RG.272.11.2024

Odpowiedzi na pytania Wykonawców, zmiana SWZ oraz ogłoszenia o zamówieniu

Dotyczy: Postępowania w sprawie zamówienia publicznego pn.: „Poprawa infrastruktury edukacyjnej w placówkach oświatowych Powiatu Strzelecko-Drezdeneckiego”. Część I - realizacja robót

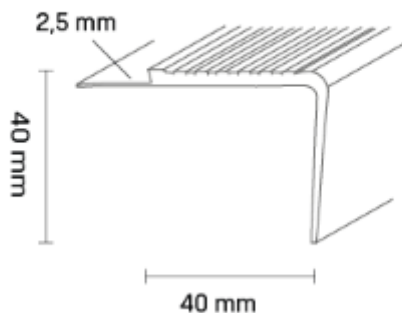
6. Po przeanalizowaniu rynku firm specjalistycznych zajmujących się wykonywaniem posadzek z mikrocementu prosimy projektanta o wskazanie produktu referencyjnego,

przykładowego, który będzie miał zastosowanie w obiektach użyteczności publicznej takich jak szkoła, szpital. Po naszej analizie stwierdzamy, że sam produkt mikrocementu jest materiałem nieodpornym na ścieralność, uderzenia i zarysowania przy użytkowaniu w obiektach typu szkoła. Firmy specjalistyczne mają opatentowane systemy posadzek, których wytrzymałość i jakość opierają się na lakierach zamykających mikrocement i cała trwałość opiera się na wierzchniej warstwie. W przypadku miejsc wzmożonego ruchu w szkole – jeżeli użytkownik nie zauważy, że lakier jest mocno zużyty dochodzi do uszkodzenia posadzek – co nie jest objęte gwarancją, a naprawiona posadzka będzie widoczna i nie będzie możliwości ujednolicenia jej z wcześniej położoną. W związku z powyższym prosimy o wskazanie 2 produktów z referencjami na obiekty użyteczności publicznej dla posadzek min. 1000 m² – które są użytkowane przez okres 5 lat i są przebadane m.in. na ścieralność krzesel. Sugerujemy zastosowanie rozwiązania sprawdzonego w obiektach użyteczności publicznej i dającego gwarancję długiego użytkowania jakim jest obiektowa wykładzina pcv.

Odpowiedź: Biorąc pod uwagę koszty odnowy nawierzchni i możliwość uszkodzenia posadzek, Zamawiający odstępuje od zastosowania na posadzkach w SOSW w Strzelcach Krajeńskich mikrocementu, Zamawiający w to miejsce wprowadza obiektową wykładzinę winylową o następujących parametrach technicznych:
